ARPA PUGLIA

OGGETTO: Francavilla Solare srl. – Realizzazione ed esercizio di un impianto di produzione di energia elettrica da fonte fotovoltaica della potenza di circa 2,3 MWp e delle opere connesse in agro di Francavilla F.na località Palmento Capitolo

(Prot. Provincia di Brindisi n°20838 del 05/08/2020 – Prot. Arpa Puglia n°49629 del 06/08/2020).

Figura 8: Inquadramento dell'area di intervento su PPTR

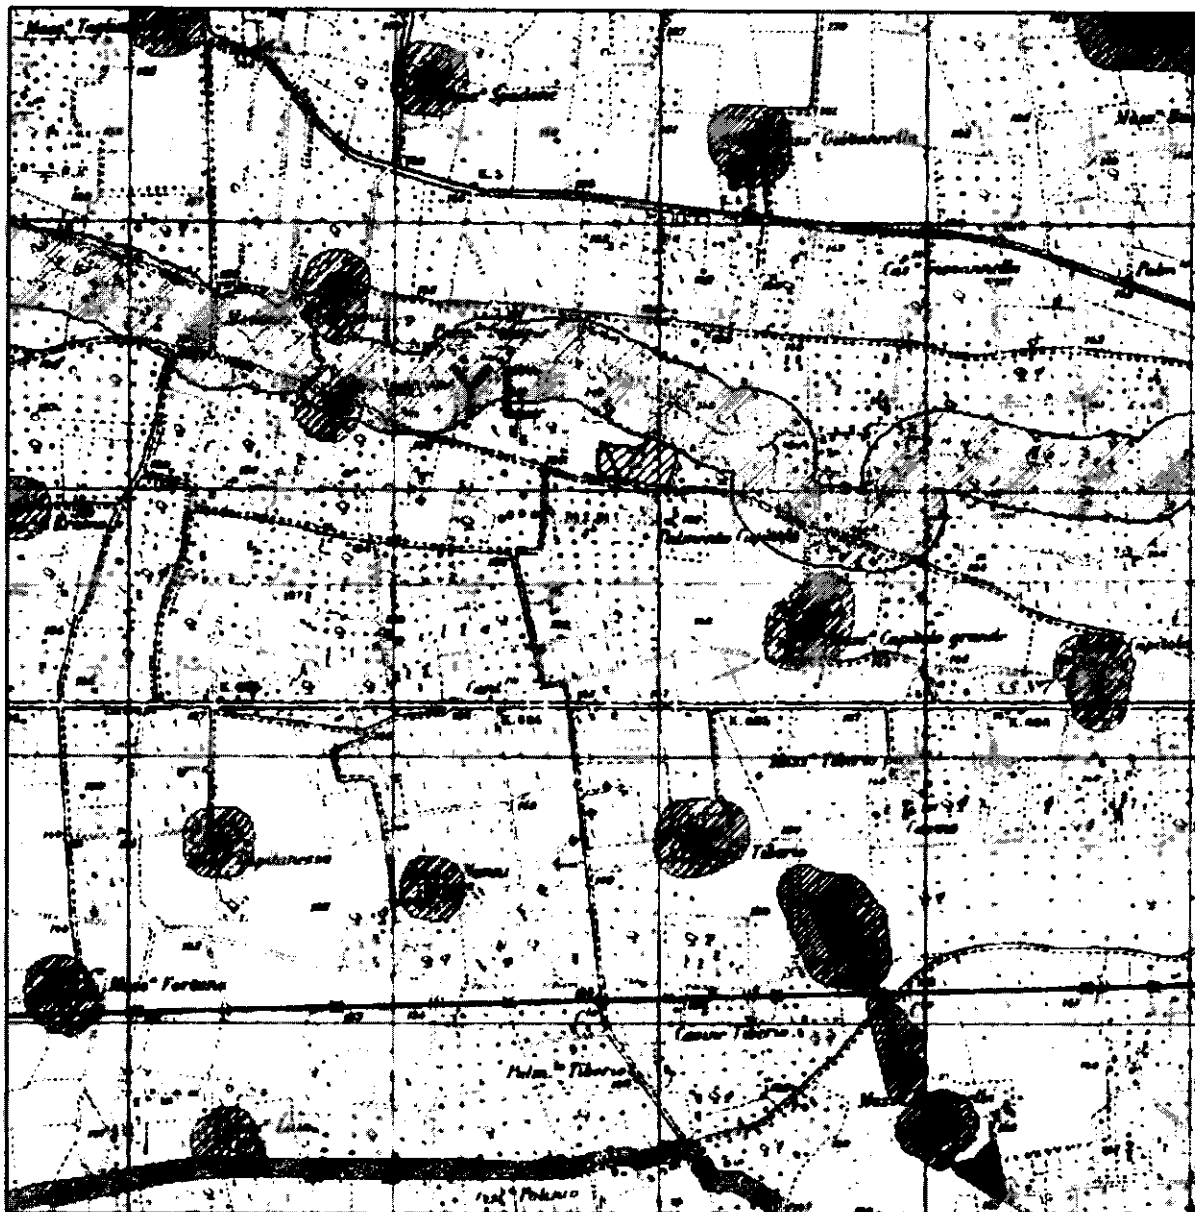
4) a pag.36 del SIA (Luglio 2020)il proponente ha dichiarato che "Dall'analisi della cartografia del PPTR, invece, è emerso che nelle vicinanze del sito identificato per l'installazione dell'impianto fotovoltaico è presente il torrente denominato Canale Reale, per il quale il piano definisce una fascia di rispetto di 150 m (cfr. DW18041D-I04 rev01).

In fase di definizione della perimetrazione dell'area effettivamente utilizzabile per l'installazione dell'impianto fotovoltaico è stata esclusa tale fascia di rispetto. Il cavidotto, invece, non intersecherà alcuna emergenza tutelata dal PPTR.

Il proponente non ha sufficientemente relazionato in merito all'impatto di natura ambientale dovuto al vincolo sull'impianto fotovoltaico.

Figura 9: Inquadramento dell'area di intervento su PFV (in blu l'area di intervento)

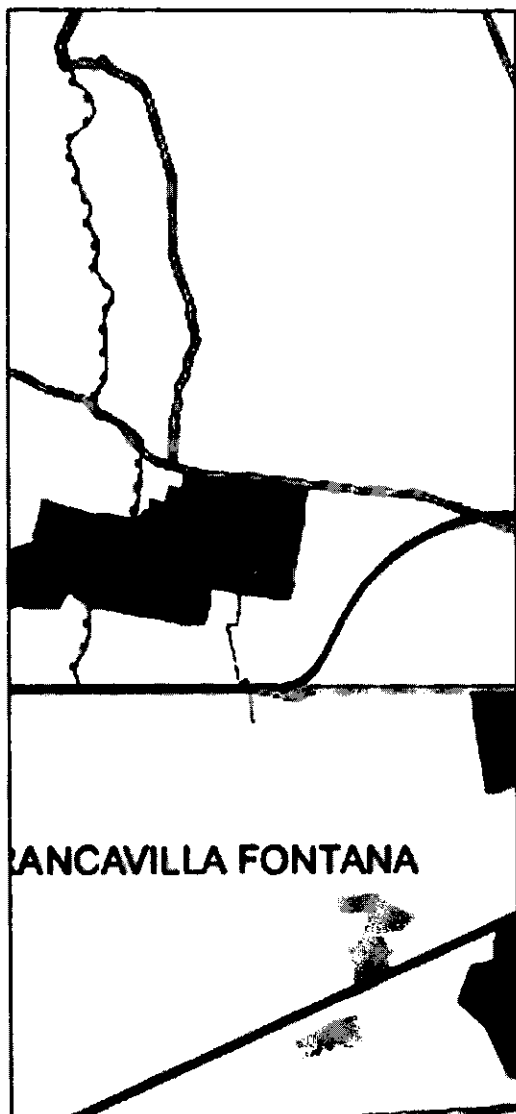
5) a pag.36 del SIA (Luglio 2020)il proponente ha dichiarato che "L'area destinata all'installazione dell'impianto fotovoltaico rientra nell'Oasi di Protezione di nuova istituzione denominata "Fonte del Canale Reale", mentre il caviddotto non interferisce con alcuna delle aree identificate dal piano (cfr. DW18041D-I06 rev01). Si precisa, inoltre, che tale oasi risulta "confermata" anche nel PFV adottato. Tali aree, gestite dalle Province, rappresentano zone utili al rifugio, sosta e riproduzione della fauna selvatica, per cui la realizzazione dell'impianto non crea disagi, anzi garantisce un'area tranquilla e protetta meta di riproduzione e riparo della piccola fauna. Il Piano Faunistico Venatorio Regionale persegue gli stessi indirizzi di tutela annoverando tra i propri obiettivi l'indicazione di misure di salvaguardia della fauna.

Il proponente non ha sufficientemente relazionato in merito all'impatto di natura ambientale dovuto al vincolo sull'impianto fotovoltaico.
